**SOLICITATION AMENDMENT
MODIFICATION DE L'INVITATION**

Title - Sujet CCGS PIERRE RADISSON VESSEL LIFE EX	
Solicitation No. - N° de l'invitation F7049-160074/A	Amendment No. - N° modif. 010
Client Reference No. - N° de référence du client F7049-160074	Date 2016-07-12
GETS Reference No. - N° de référence de SEAG PW-\$\$MD-031-25863	
File No. - N° de dossier 031md.F7049-160074	CCC No./N° CCC - FMS No./N° VME
Solicitation Closes - L'invitation prend fin at - à 02:00 PM on - le 2016-07-20	Time Zone Fuseau horaire Eastern Daylight Saving Time EDT
F.O.B. - F.A.B. Plant-Usine: <input type="checkbox"/> Destination: <input checked="" type="checkbox"/> Other-Autre: <input type="checkbox"/>	
Address Enquiries to: - Adresser toutes questions à: Bilodeau, Allen	Buyer Id - Id de l'acheteur 031md
Telephone No. - N° de téléphone (819) 420-2912 ()	FAX No. - N° de FAX () -
Destination - of Goods, Services, and Construction: Destination - des biens, services et construction:

La modification n° 10 vise à publier les items suivants.

Ajustement des anodes / Anode Adjustments

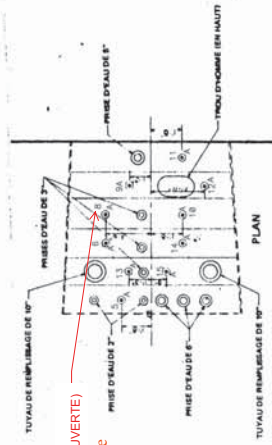
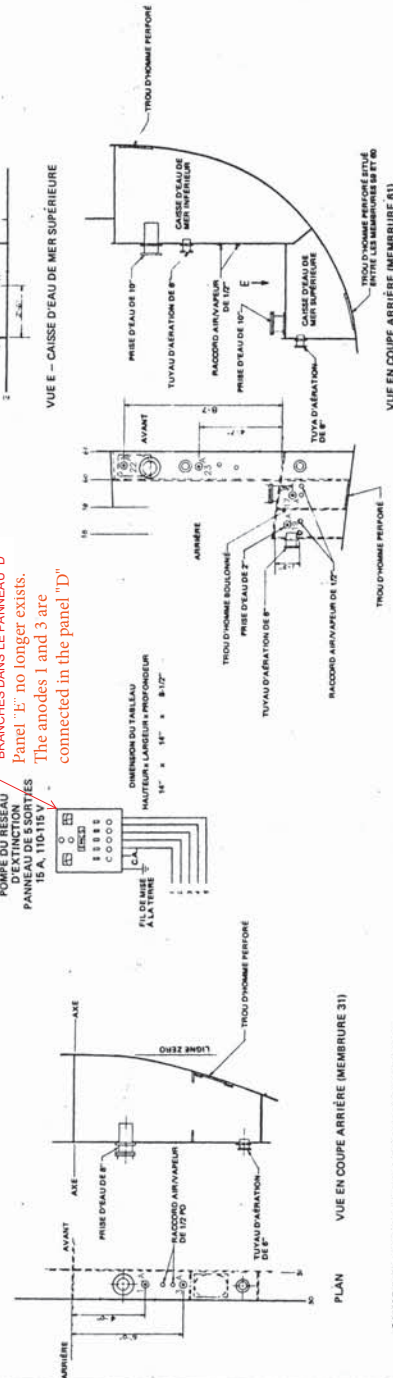
Ajustement des anodes actuelles selon valeur recommandée par FMCS Marelco

NOUVEAU PANNEAU "D"
New control panel "D"

ANODE #8
À REMPLACER (OUVERTE)
Anode #8 to be
replace (open)

- Des documents de reference sont ajoutés à la sous-section 14.2.2 en appuie à la nouvelle sous-section 14.3.15: Un document intitulé Ajustements des anodes et deux dessins identifiés 3163-1 2016-07-07 et 3163-2 2016-07-07;
- La sous-section 14.3.1 est modifiée par la question et réponse 11;
- La sous-section 14.3.2 est modifiée par la question et réponse 12;
- Insérer après la sous-section 14.3.14 la nouvelle sous-section 14.3.15:
« 14.3.15 En se référant aux dessins 3163-1 2016-07-07 et 3163-2 2016-07-07, remplacer les 5 anodes défectueuses par des neuves fournies par la GCC. Une fois installées et rebranchées, l'entrepreneur doit vérifier la résistance à la masse des anodes et le câblage électrique qui relie les anodes au panneau de contrôle. L'entrepreneur doit fournir un rapport de ces lectures à l'AI. »

3163-2 2016-07-07

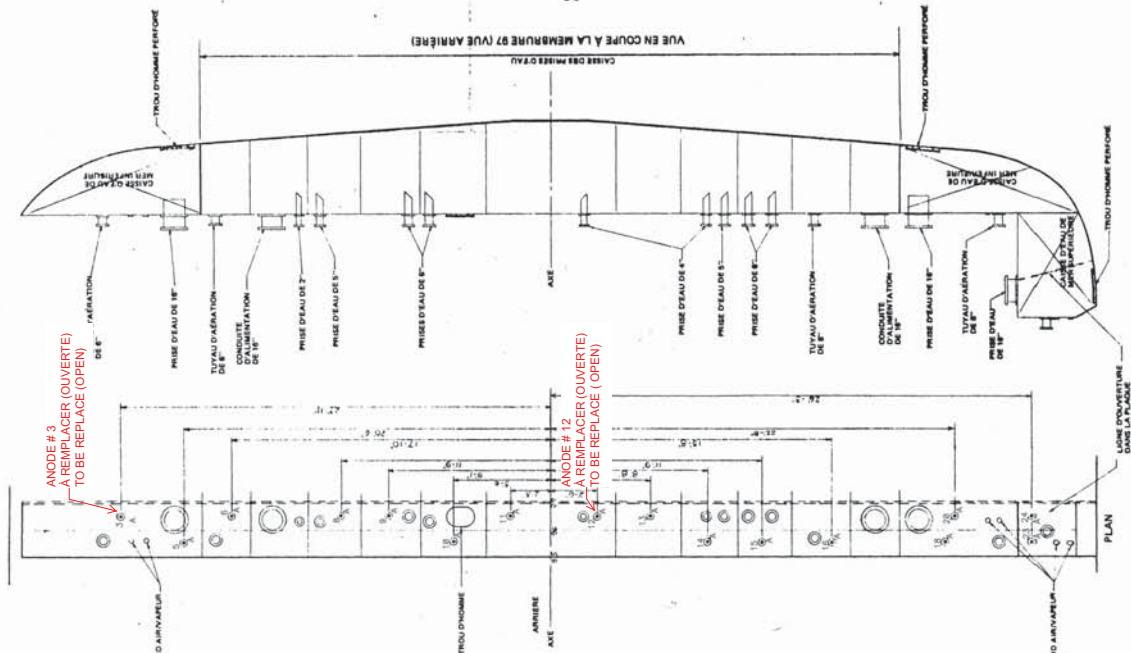
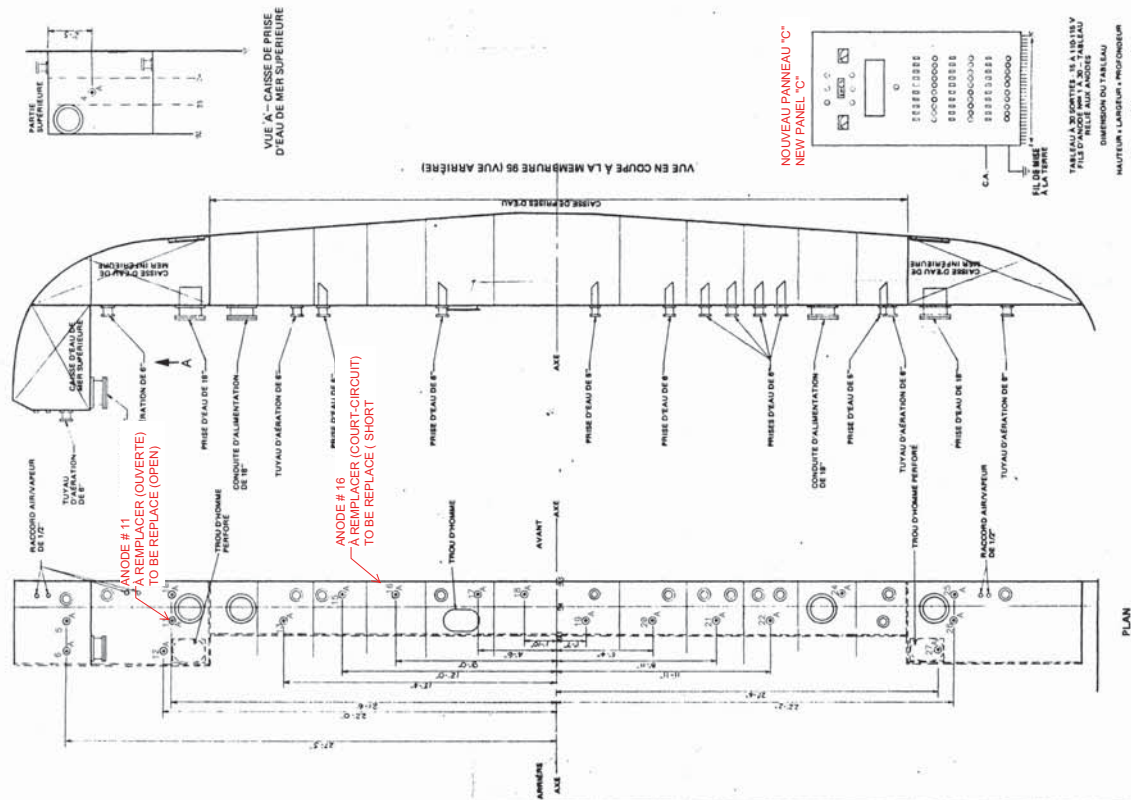
NOUVEAU PANNEAU "B"
NEW PANEL "B"

NOUVEAU PANNEAU "C"
NEW PANEL "C"
